## „Druckscheibe G06323018 / E04146“

Leider ist die Druckscheibe G06323018 / E04146 nicht mehr lieferbar.  
Sie erhalten stattdessen den Druckteller G06380064 / E03145.

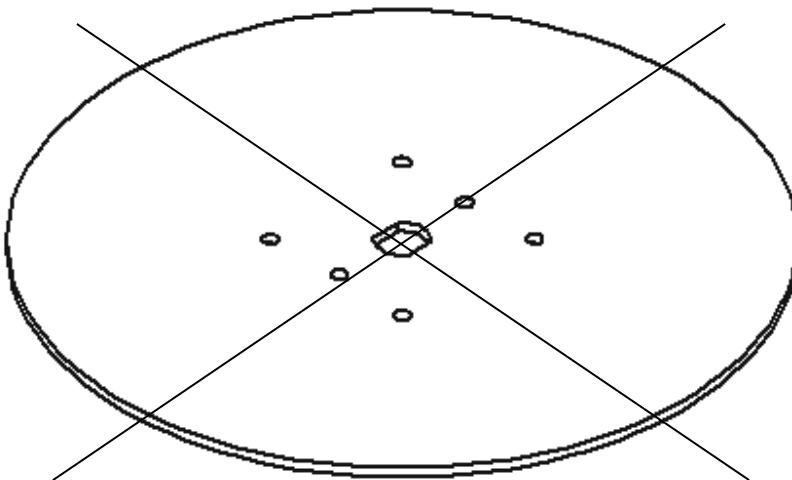
Druckscheibe E04146

Druckteller E03145

Bauen Sie den Druckteller an Stelle der Druckscheibe ein.
